Amt der Tiroler Landesregierung

Wasserkraftanlage Obere Isel - Beurteilung nach dem Kriterienkatalog

Geschäftszahl LADStv-823-AJ/15-2014

Sie haben für den geplanten Bau der Wasserkraftanlage Obere Isel beim Fachgremium Wasserkraft um Prüfung des vorgelegten Vorprojektes nach dem Kriterienkatalog ersucht.

GRAFISCHES BEURTEILUNGSERGEBNIS:

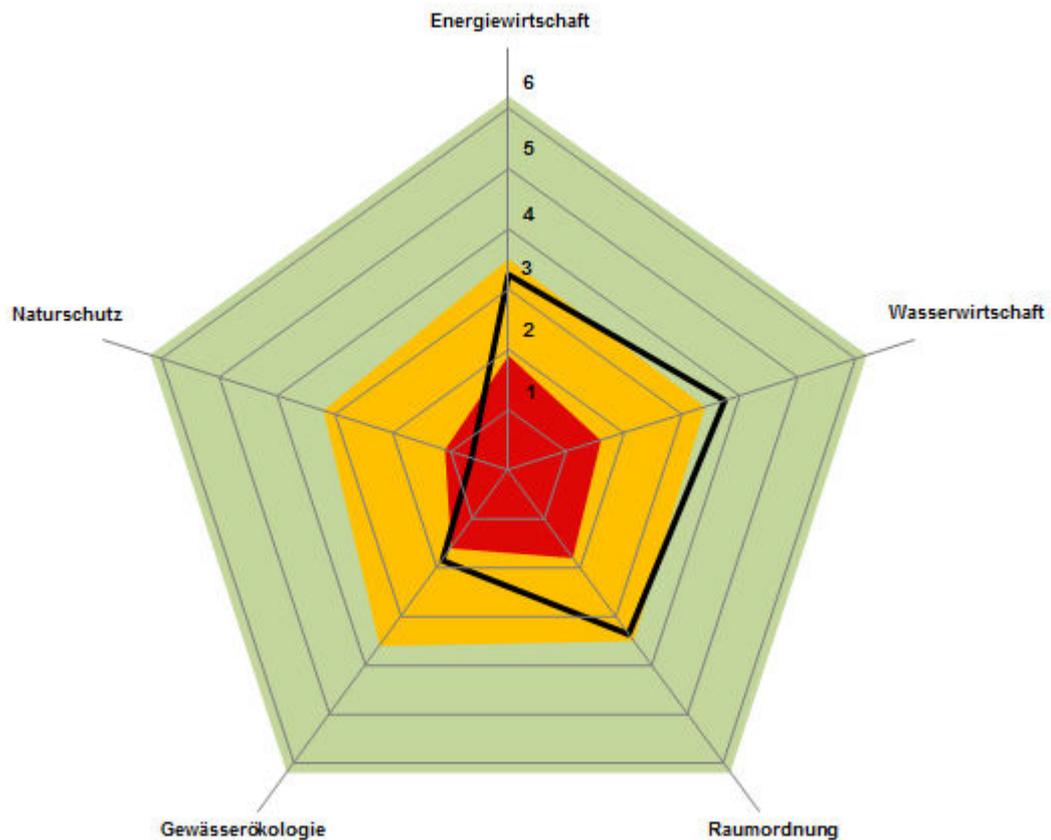
Der Fachbereich Naturschutz liegt klar im „sehr kritischen“ (roten) Bereich und auch der Fachbereich Gewässerökologie nur wenig besser im „kritischen“ (gelben) Bereich.

Dem stehen in den nutzungsorientierten Fachbereichen (v.a. Energie- und Wasserwirtschaft) keineswegs überragende Bewertungen gegenüber, die etwa deutlich im „attraktiven“ (grünen) Bereich liegen würden. Vielmehr befindet sich die Bewertung im Fachbereich Energiewirtschaft – nicht zuletzt aufgrund der netzwirtschaftlich derzeit kaum realisierbaren Energieableitung – sogar knapp nur im „bedingt attraktiven“ (gelben) Bereich und die Bewertung im Fachbereich Wasserwirtschaft noch recht nahe an der gelb-grünen Grenze im „attraktiven“ (grünen) Bereich.

Zusammenfassend kann das gegenständliche Projekt daher nicht zur Weiterverfolgung empfohlen werden.
